表 B.2 监理工程师通知单

工程名称：浙江木木马丁家居有限公司 1000Kpw 分布式发电项目

编号 JSJH-TZD-002

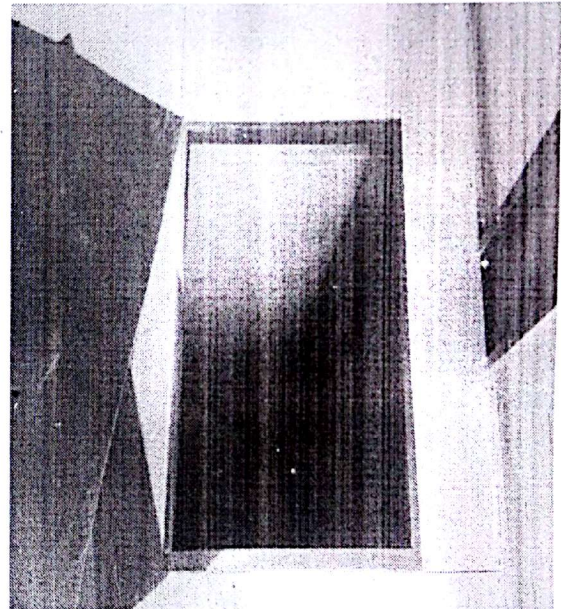
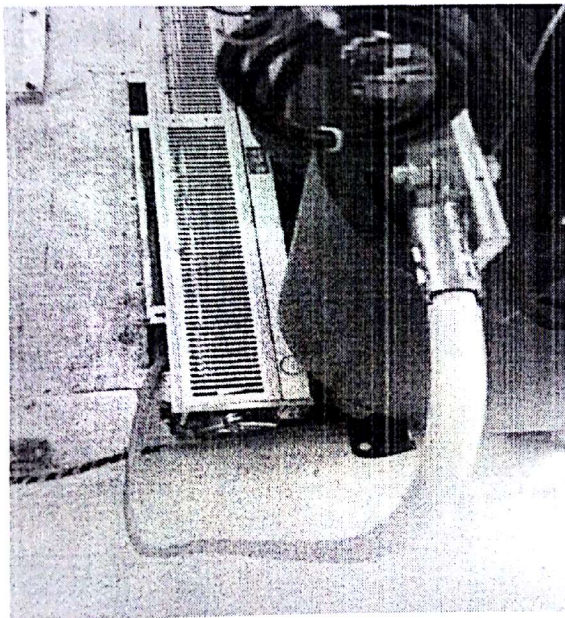
今（2017 年 5 月 29 日）我监理人员在巡视施工现场时，发现浙江木木马丁家居有限公司箱变与开关站内接地导线的使用与接线；不符合设计及验收规范。要求总包单位按照设计要求及验收规范进行整改到位，并报监理部验收。另开关站内缺少到箱变基础内的爬梯，总包单位尽快安装到位。
